Vysvětlení a změna zadávací dokumentace č. 2

Veřejná zakázka	
Název:	Knihovnický úložný systém
Identifikátor zakázky (systémové číslo):	P20V00000011
Datum zahájení výběrového řízení:	15. 1. 2020
Zadavatel	
Název:	Muzeum Vysočiny Třebíč, příspěvková organizace
IČO:	00091766
Adresa sídla:	Zámek 1, 674 01 Třebíč
Osoba oprávněná jednat za zadavatele:	Ing. Jaroslav Martínek, ředitel
Profil zadavatele:	https://ezak.kr-vysocina.cz/profile_display_193.html
Kontaktní osoba zadavatele:	Projektová kancelář Kraje Vysočina, příspěvková organizace Ing. Marek Bena, tel. +420 604 119 057, bena@pkvysocina.cz

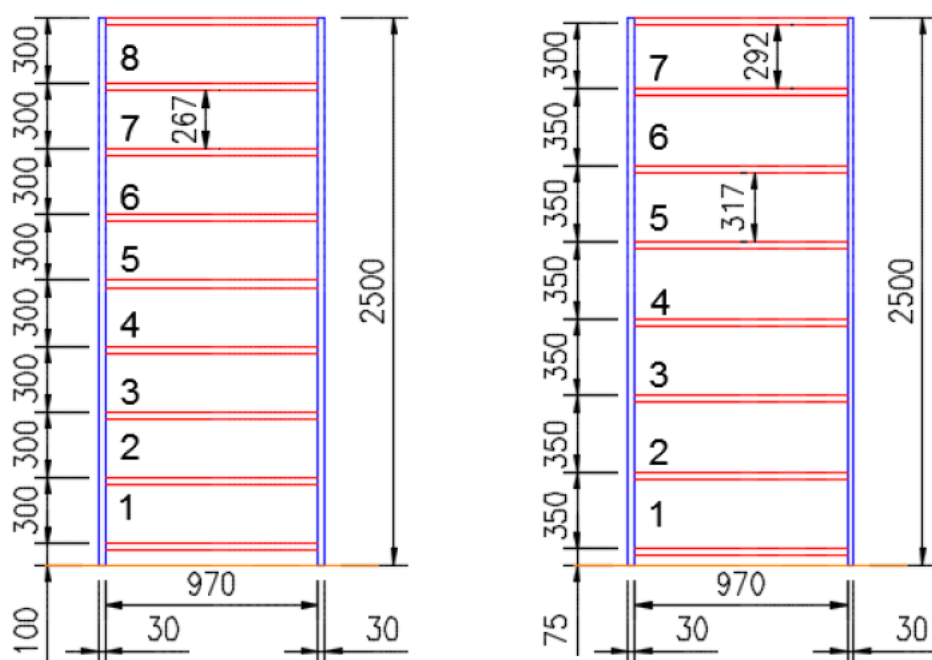
navržení regálového systému v rámci místností neodpovídá bezpečnostním předpisům. Uličky mezi regály a v místnosti 307 i před regály jsou příliš malé. Navíc rozevřením uličky mezi posuvnými vozy v místnosti 306 zabráním přístupu, resp. úniku z místnosti 307. Dle mého názoru není místnost 307 na takto dlouhé regály 2070mm vhodná. Je možné navrhnout jiné řešení?

Na základě upozornění dodavatele ve shora uvedené žádosti zadavatel přepracoval požadované technické řešení tak, že došlo k:

- ke snížení počtu regálů v místnosti 306,
- změnám prostorové dispozice regálů tak, aby šíře uliček odpovídala bezpečnostním předpisům,
- doplnění požadavků na zajištění bezpečného přístupu a práce v místnosti 307.
